ENMIENDA - CIRCULAR N° 1

REF: Licitación Pública Internacional N°01/2020 "Obras de Infraestructura Eléctrica Puerto Ibicuy"

PLANTA GENERAL

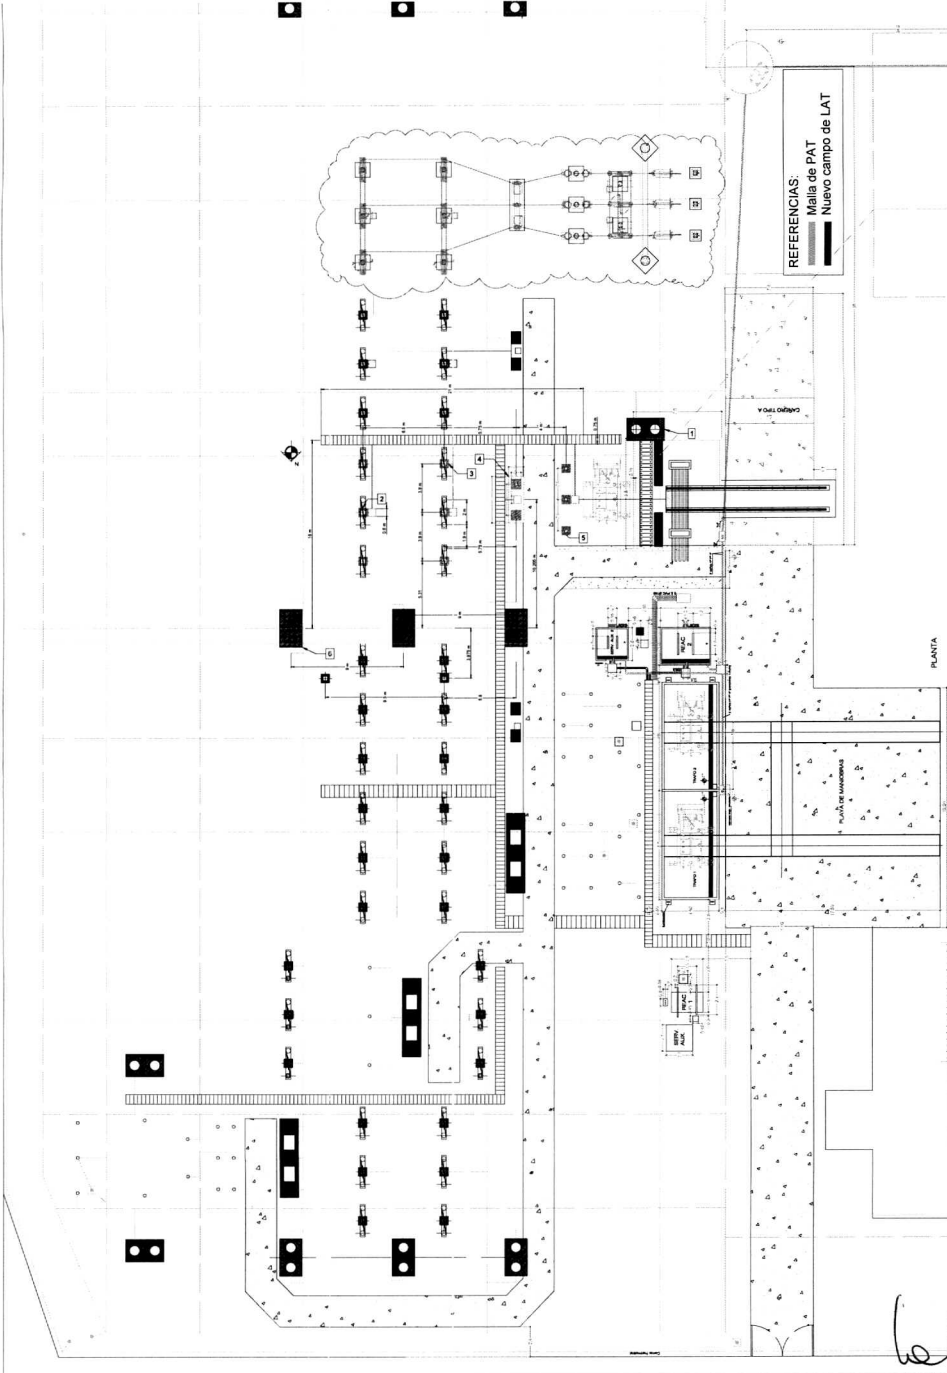
"Con respecto a los trabajos a ejecutar en la ET Gualeguaychú, solicitamos una planimetría donde se puedan diferenciar las instalaciones existentes y las nuevas a ejecutar"

"Solicitamos una planimetría de la malla de puesta a tierra existente de la ET Gualeguaychú".

Se adjunta plano de planta general de la ET Gualeguaychú, donde se indican las instalaciones existentes y la zona de trabajo para las instalaciones nuevas. Tal como se indica en los Documentos de Licitación y puntualmente en este caso, el plano es orientativo y otros detalles que pudiera el oferente necesitar para realizar su oferta, deberá relevarlos en el lugar.

Se adjunta de planta general de la ET Gualeguaychú en el que se indica la malla de puesta a tierra. Tal como se indica en los Documentos de Licitación y puntualmente en este caso, el plano es orientativo y otros detalles que pudiera el oferente necesitar para realizar su oferta, deberá relevarlos en el lugar.
